C) Begründung

Abbildung 3: Ausschnitt des Bebauungsplanes „Ortskern Lobach“ – 1. Änderung, unmaßstäblich

Bebauungsplan „Ortskern Lobach“ – 1. Änderung

Abbildung 5: Ausschnitt aus dem Gutachten „Erläuterung mit Auszügen aus der hydraulischen Gewässerberechnung“ vom 10.05.2004; hier Profil 6 und Profil 7 mit Darstellung der Quote der HQ 100

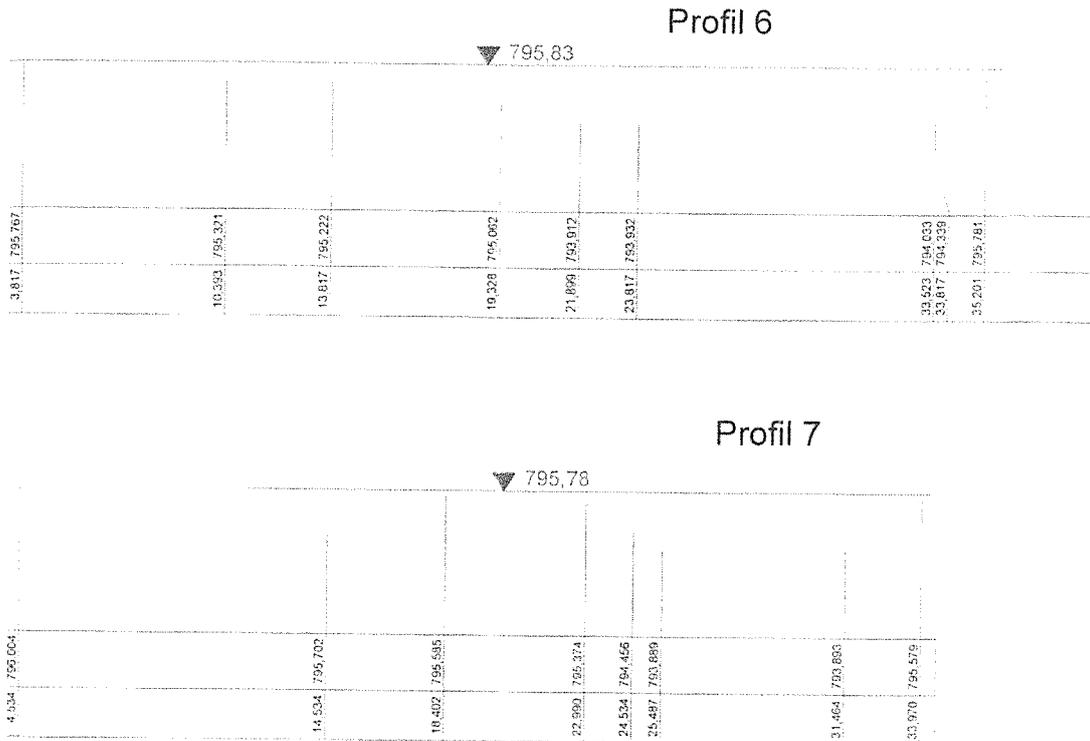
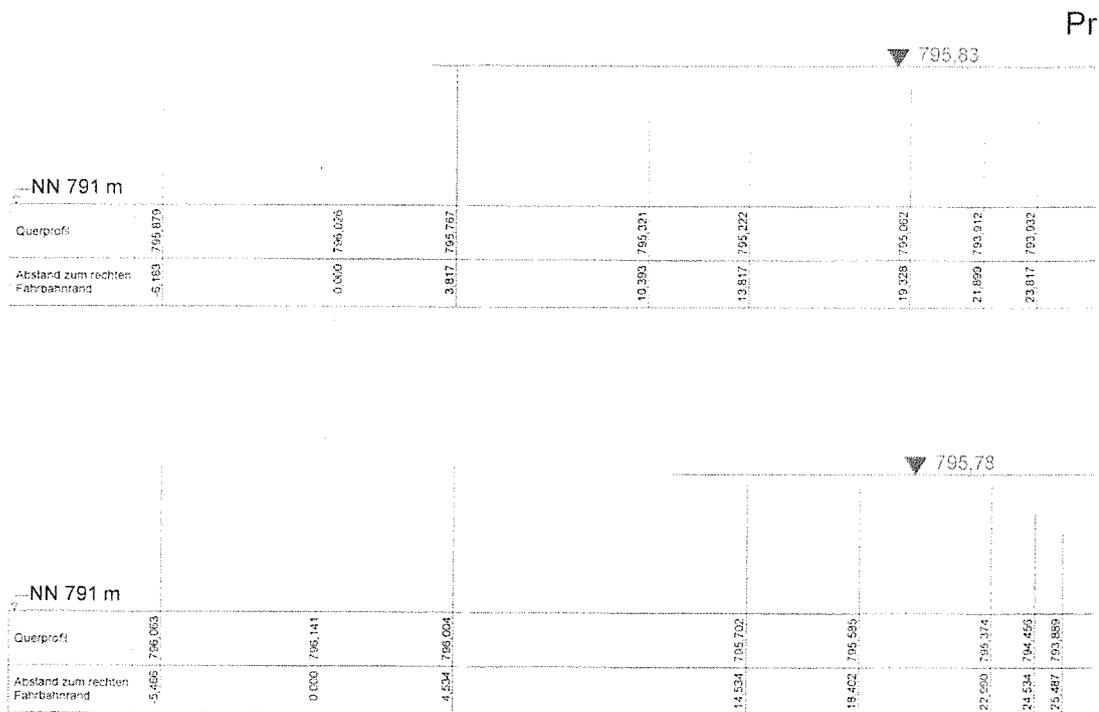
Das mit vorliegendem BBP überplante Grundstück grenzt unmittelbar an die Lobach (Gew. III). Im Rahmen früherer Bauleitplanungen wurde im Bereich des Ortsteils Lobach bereits das bei einem hundertjährigen Hochwasser (HQ100) von der Lobach verursachte Überschwemmungsgebiet berechnet (siehe hydraul. Gutachten vom 10.05.2004, Ing.-Büro Blumrich, Kempten). Daraus geht hervor, dass der südliche Bereich der Planungsfläche bei HQ100 überschwemmt wird. Das Baufenster grenzt unmittelbar an den Rand der berechneten Überschwemmungsfläche.

Aufgrund der vorhandenen Überschwemmungssituation ist eine hochwasserangepasste Bauweise (Keller als wasserdichte Wanne, Fußboden im EG in ausreichender Höhe, etc.) vorgesehen. Die Oberkante des fertigen Fußbodens im EG ist im vorliegenden Satzungsentwurf mit 30 cm über dem berechneten HQ100-Wasserspiegel (795,83 m ü. NN) angegeben.

Aus wasserwirtschaftlicher Sicht ist zu empfehlen, die Oberkante des fertigen Fußbodens im Erdgeschoss 50 cm über dem berechneten HQ100-Wasserspiegel festzulegen.

Des Weiteren wird ausdrücklich darauf hingewiesen, dass das bestehende Gelände südlich und westlich der geplanten Baufläche sowie der Uferbereich der Lobach höhenmäßig nicht verändert, d. h. insbesondere nicht aufgefüllt werden dürfen.

„Der Hinweis dient der Kenntnisnahme und Beachtung. Eine Erhöhung der festgesetzten Höhenlage des Erdgeschosses von 30 auf 50 cm über dem berechneten HQ100 Wasserspiegel wird vorgenommen. Darüber hinaus wird der Bauherr über eine Hochwassergefährdung auf dem Grundstück informiert.“
